J M T R 原子炉施設（材料試験炉）に係る廃止措置計画認可申請書の

一部補正について

国立研究開発法人日本原子力研究開発機構  
大洗研究所（北地区）J M T R 原子炉施設（材料試験炉）に係る  
廃止措置計画認可申請書の一部補正  
新旧対照表

J M T R原子炉施設に係る廃止措置計画の一部補正

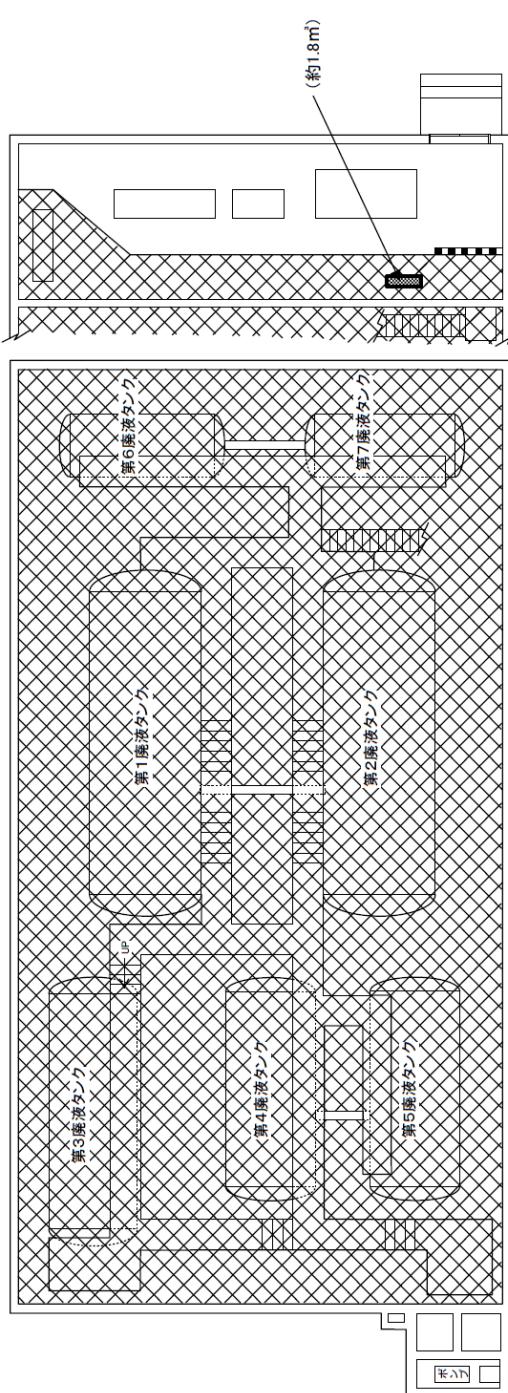
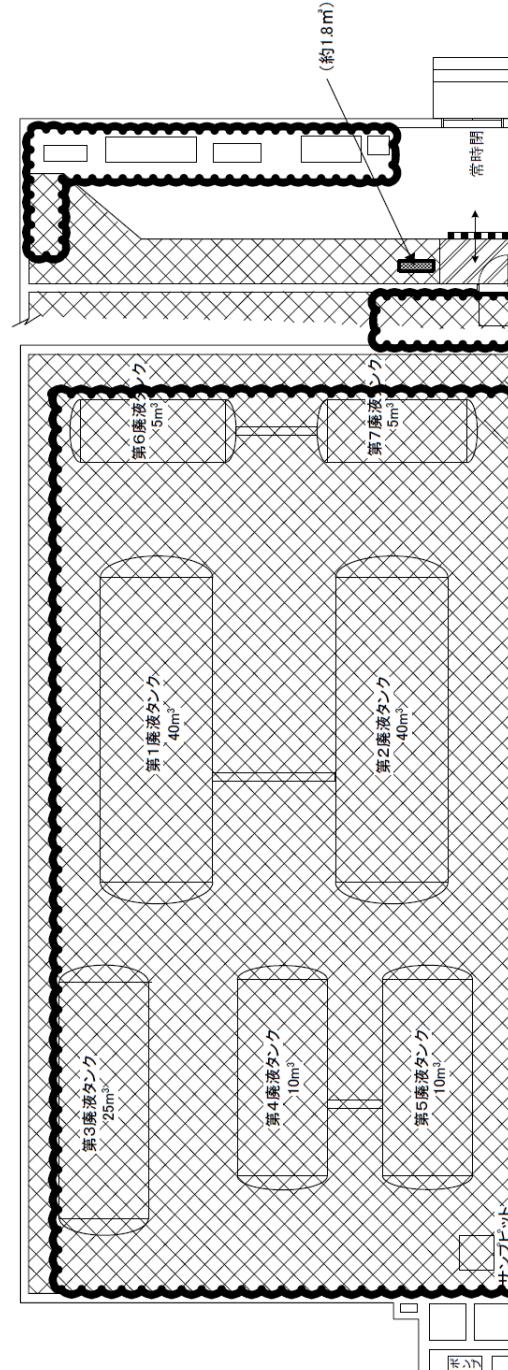
補正前	補正後	変更理由
 <p>図 4-2 管理区域概要図 (J M T R) (6/16)</p> <p>注：タンクヤードの保管廃棄施設には20L容器を約40個保管することができる。</p> <p>管理区域 保管廃棄施設 ( )内の数値は、保管廃棄施設の容量を示す。</p>	 <p>図 4-2 管理区域概要図 (J M T R) (6/16) (変更なし)</p> <p>注：タンクヤードの保管廃棄施設には20L容器を約40個保管することができる。</p> <p>管理区域 保管廃棄施設 ( )内の数値は、保管廃棄施設の容量を示す。</p>	<ul style="list-style-type: none"> <li>記載の適正化</li> </ul>

図 7－2 J M T R施設における空気系統と換気設備の関係図

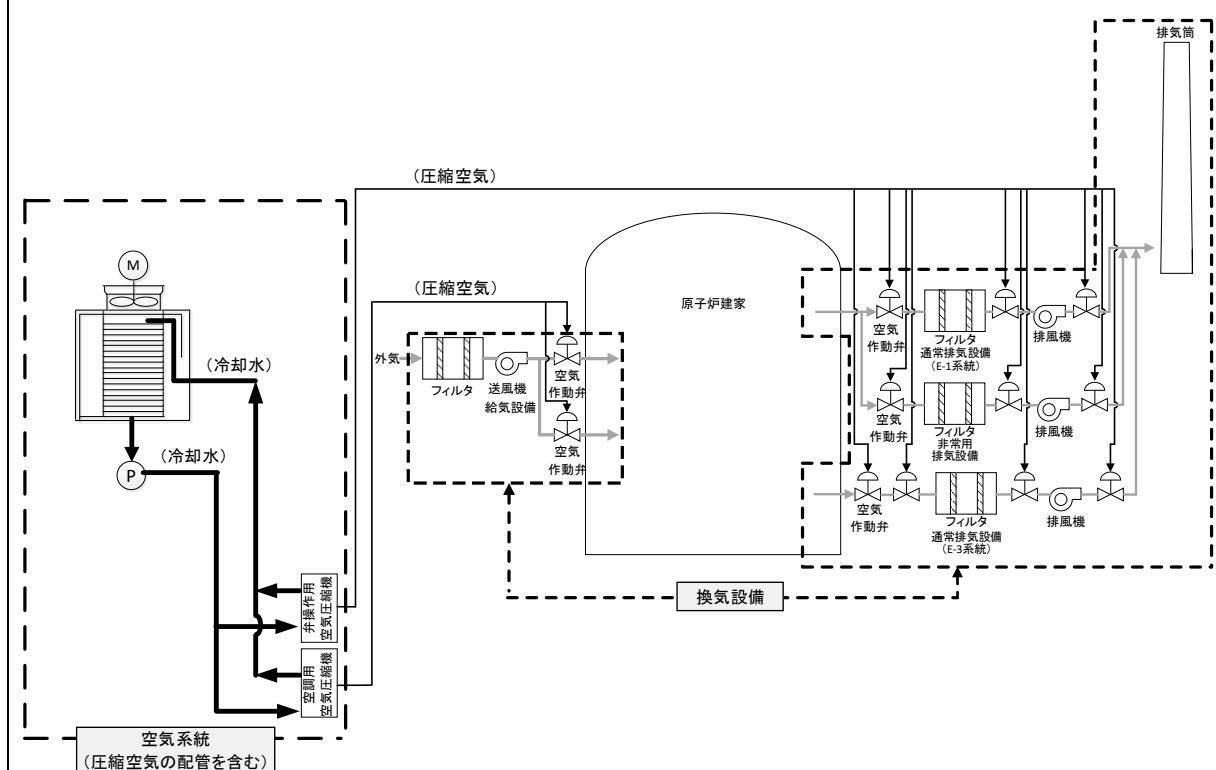
補正前	補正後	変更理由
	<p>系統用冷却設備の設置工事工程を図 7－1 に示す。空気系統用冷却設備の運用開始後、U C L 系統の供用を終了し、廃止措置の第 1 段階で解体撤去に着手する。</p> <p>J M T R 施設における空気系統と換気設備の関係図を図 7－2 に示す。空気系統は、原子炉建家の換気及び負圧の維持に使用する換気設備の運転に必要な空気作動弁を駆動させるための圧縮空気を供給する系統である。圧縮空気は、空気系統を構成する機器である空気圧縮機により供給されるが、設置する空気系統用冷却設備はその空気圧縮機を冷却するために使用する。このため、空気系統用冷却設備は、空気系統の構成機器として維持管理を行う。</p> <p>空気系統用冷却設備の設計、工事、当該工事の管理及び試験・検査の方法に関することを以下に示す。なお、空気系統用冷却設備の設計及び工事の計画と「試験研究の用に供する原子炉等の技術基準に関する規則」に掲げる技術上の基準との適合性を別添資料 1 に示す。</p> <p>(1) 主要な構成機器</p> <p>空気系統用冷却設備は、冷却塔、配管等（継手、法兰及び弁類を含む。）、サポート類、循環ポンプ、制御盤（以下「主要機器」と総称する。）から構成される。当該設置に係る準拠する基準及び規格は以下のとおりとする。</p> <ul style="list-style-type: none"> <li>①日本産業規格（J I S）</li> <li>②試験研究用原子炉施設に関する構造等の技術基準 (文部科学省：平成 15 年 5 月 30 日付け 15 科原安第 13 号)</li> <li>③発電用原子力設備規格 材料規格（J S M E S N J 1－2 0 1 2） 設計・建設規格（J S M E S N C 1－2 0 1 2）</li> <li>④原子力発電所耐震設計技術指針（J E A G 4 6 0 1－1 9 8 7） (J E A G 4 6 0 1－1 9 9 1 追補版) (J E A G 4 6 0 1・補－1 9 8 4)</li> <li>⑤試験研究の用に供する原子炉等の技術基準に関する規則の解釈</li> </ul> <p>(2) 設計</p> <p>空気系統用冷却設備が冷却する空気系統の空気圧縮機は 6 台であり、必要な冷却能力は交換熱量 0.1MW、冷却水流量 10m<sup>3</sup>/h とする。空気系統用冷却設備で使用する流体は、工業用水とする。空気系統用冷却設備の配置図及び系統図を図 7－3 及び図 7－4 に示す。空気系統用冷却設備を構成する主要機器の設計仕様を以下に示す。</p> <ul style="list-style-type: none"> <li>①冷却塔</li> </ul> <p>冷却塔は製造メーカにおける既製品とし、冷却能力が 0.1MW 以上、型式が開放</p>

図 7-5 空気系統用冷却設備の工事フロー図

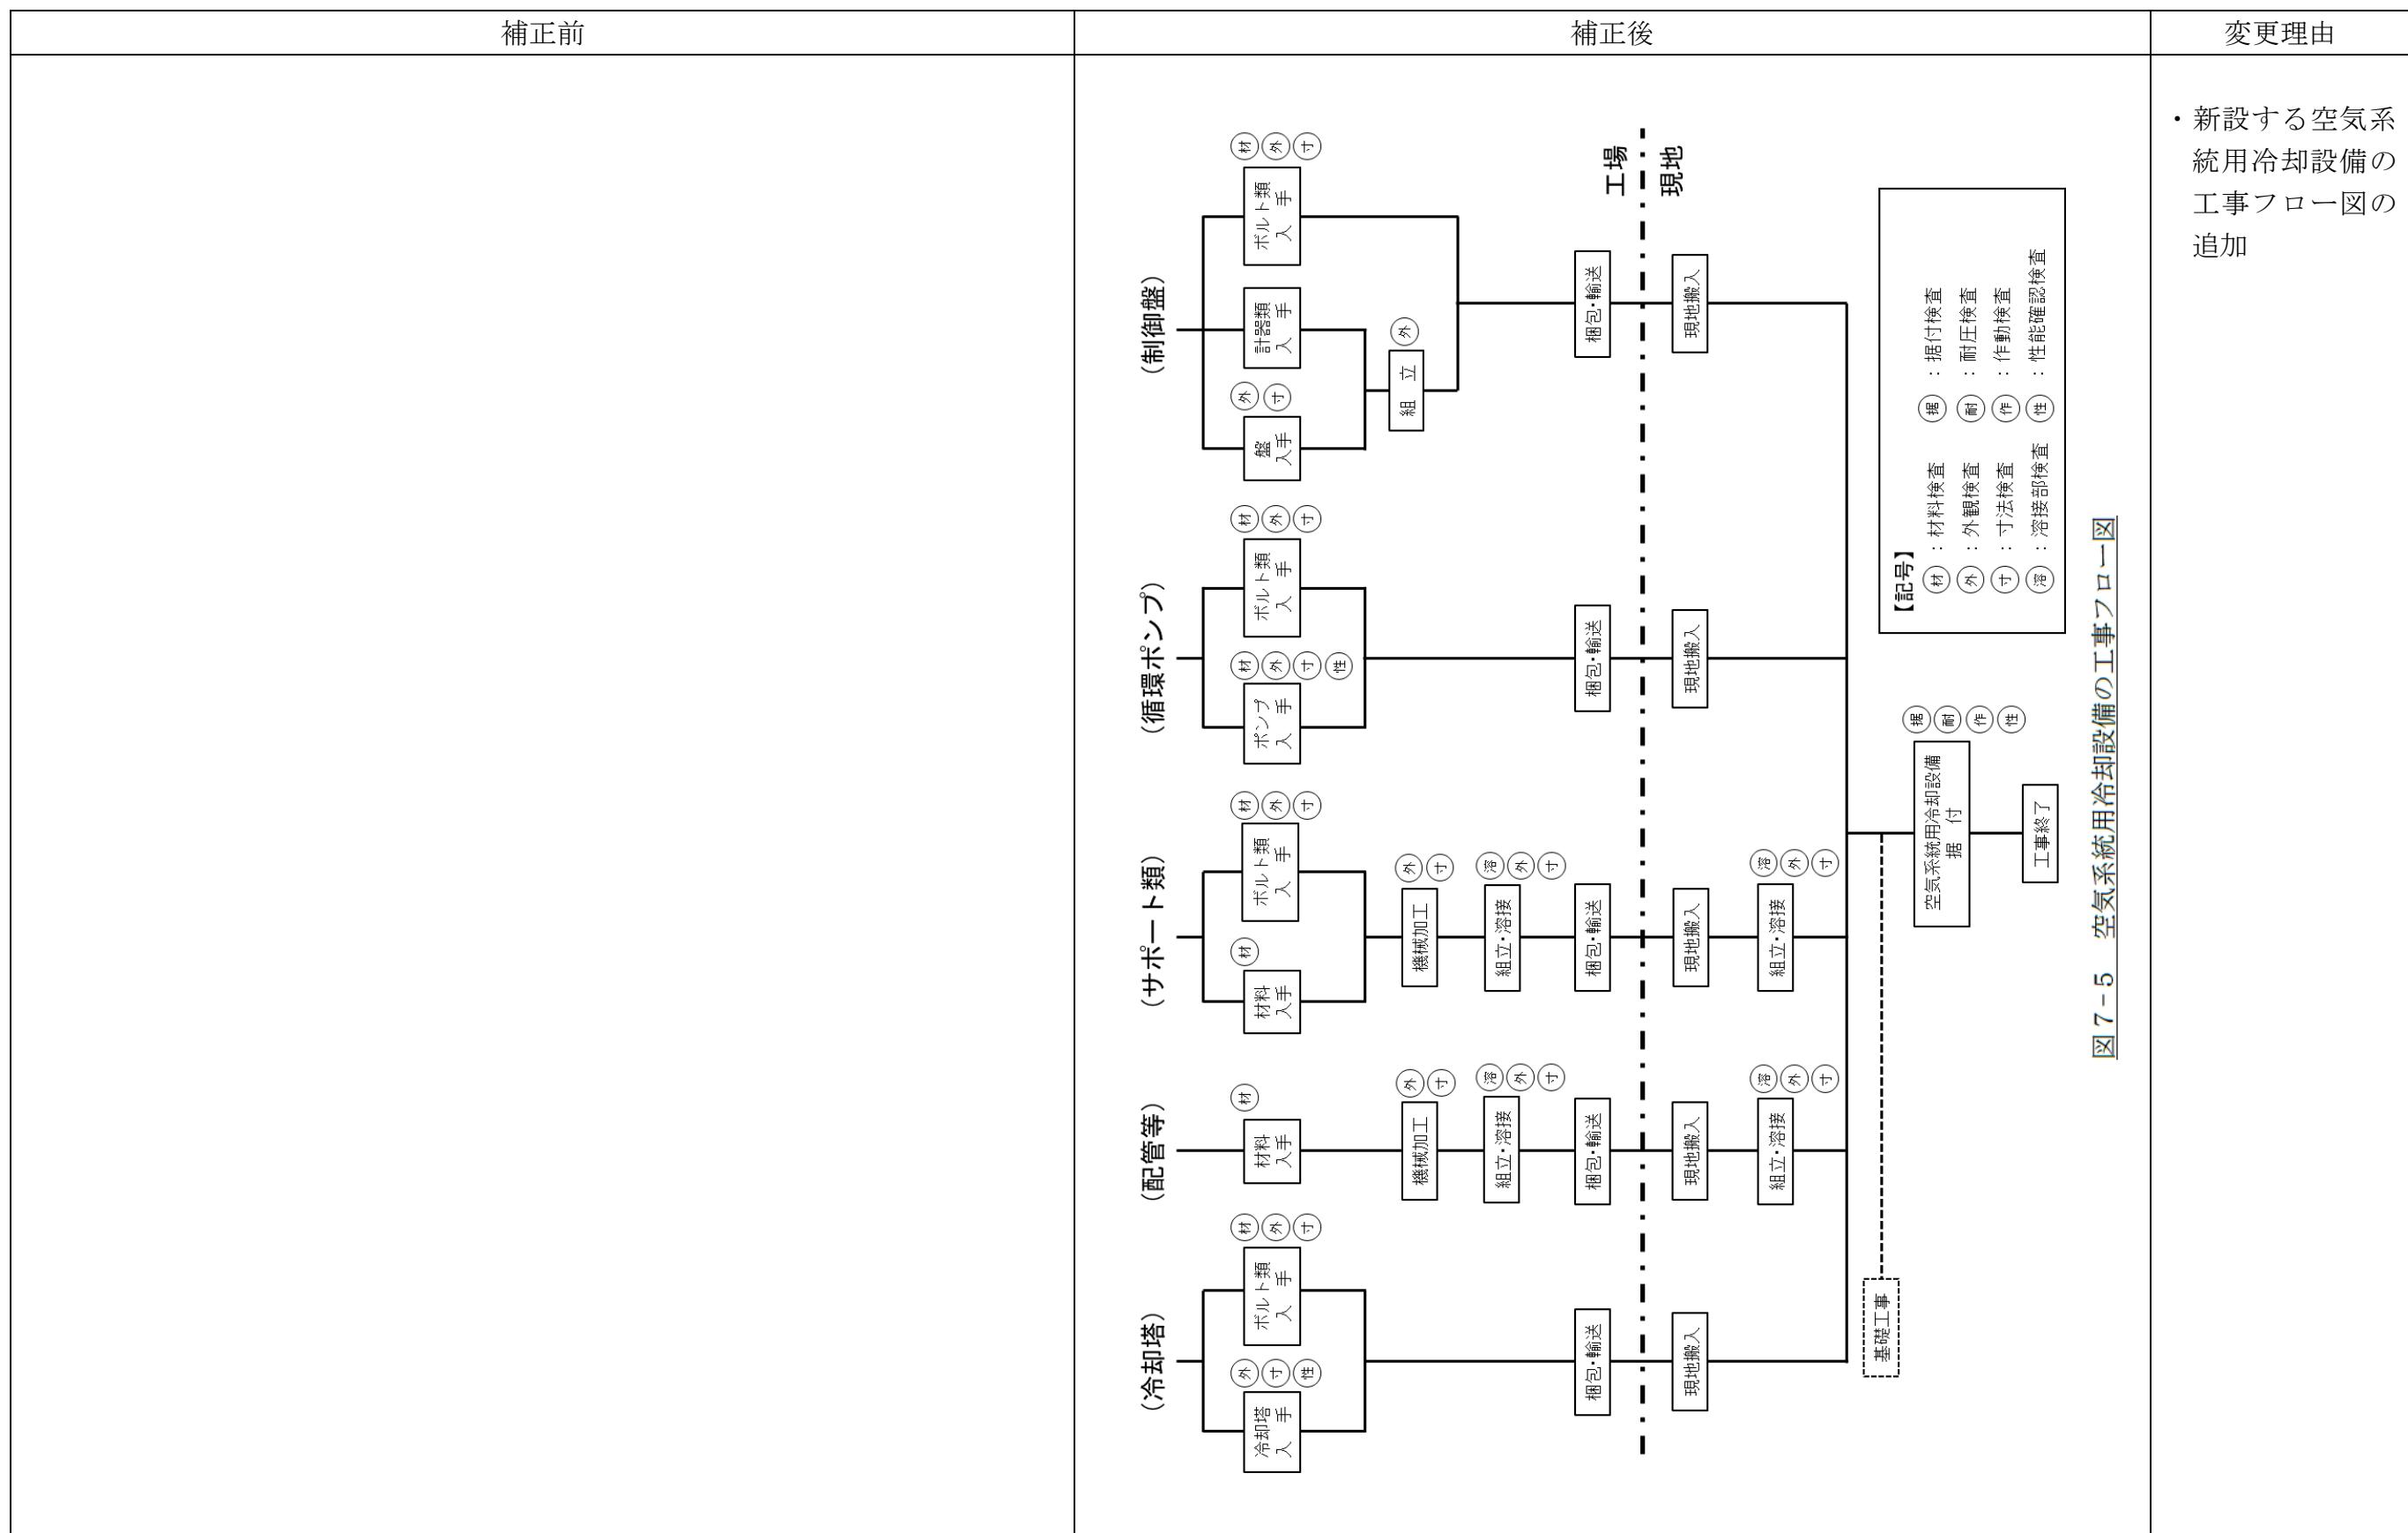
補正前	補正後	変更理由
	<p>【空気系統用冷却設備】</p> <ul style="list-style-type: none"> <li>■ : 設置範囲</li> <li>■ : 冷却塔等の設置場所</li> <li>□ : 既設の空気圧縮機(6台)</li> <li>— : 主配管の敷設予定場所</li> </ul>	<ul style="list-style-type: none"> <li>新設する空気系統用冷却設備の配置図の追加</li> </ul>
	<p>図 7-4 空気系統用冷却設備の系統図</p> <ul style="list-style-type: none"> <li>新設範囲</li> <li>主配管</li> <li>付属配管</li> <li>バルブ</li> </ul>	<ul style="list-style-type: none"> <li>新設する空気系統用冷却設備の系統図の追加</li> </ul>

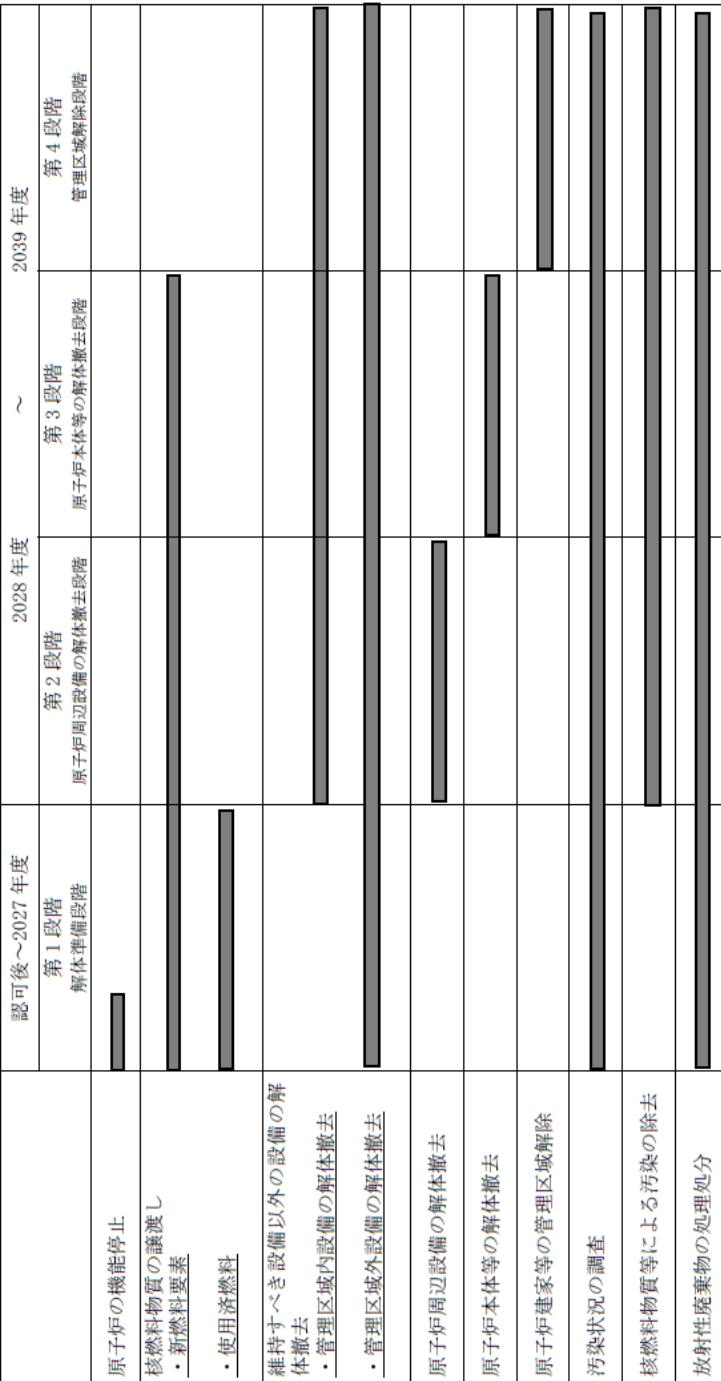
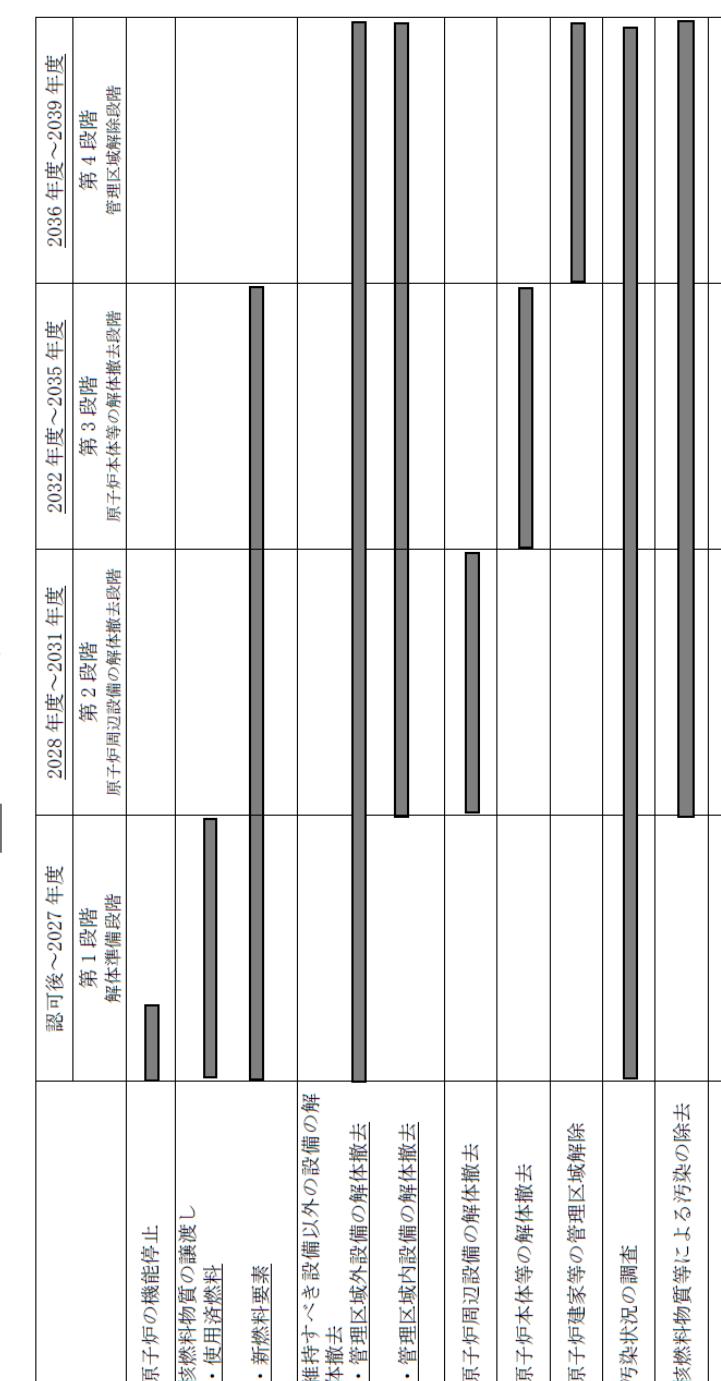
補正前				補正後				変更理由	
<b>九 廃止措置の工程</b>				<b>十一 廃止措置の工程</b>				・項番の変更 ・表番の変更 ・各段階の予定期間を記載 ・項目の並び替え	
<p>J M T R 原子炉施設の廃止措置は、原子炉等規制法に基づく廃止措置計画の認可以降、この廃止措置計画に基づき実施し、2039 年度までに完了する予定である。廃止措置工程を表<u>9－1</u>に示す。</p> 				<p>J M T R 原子炉施設の廃止措置は、原子炉等規制法に基づく廃止措置計画の認可以降、この廃止措置計画に基づき実施し、2039 年度までに完了する予定である。廃止措置工程を表<u>11－1</u>に示す。</p> 					
認可後～2027 年度	2028 年度	～	2039 年度	認可後～2027 年度	2028 年度～2031 年度	～	2036 年度～2039 年度		
第 1 段階 解体準備段階	第 2 段階 原子炉周辺設備の解体撤去段階	第 3 段階 原子炉本体等の解体撤去段階	第 4 段階 管理区域解除段階	第 1 段階 解体準備段階	第 2 段階 原子炉周辺設備の解体撤去段階	第 3 段階 原子炉本体等の解体撤去段階	第 4 段階 管理区域解除段階		
原子炉の機能停止				原子炉の機能停止					
核燃料物質の譲渡し ・新燃料要素				核燃料物質の譲渡し ・新燃料要素					
・使用済燃料				・使用済燃料					
維持すべき設備以外の設備の解体撤去 ・管理区域内設備の解体撤去				維持すべき設備以外の設備の解体撤去 ・管理区域外設備の解体撤去					
・管理区域外設備の解体撤去				・管理区域外設備の解体撤去					
原子炉周辺設備の解体撤去				原子炉周辺設備の解体撤去					
原子炉本体等の解体撤去				原子炉本体等の解体撤去					
原子炉建家等の管理区域解除				原子炉建家等の管理区域解除					
汚染状況の調査				汚染状況の調査					
核燃料物質等による汚染の除去				核燃料物質等による汚染の除去
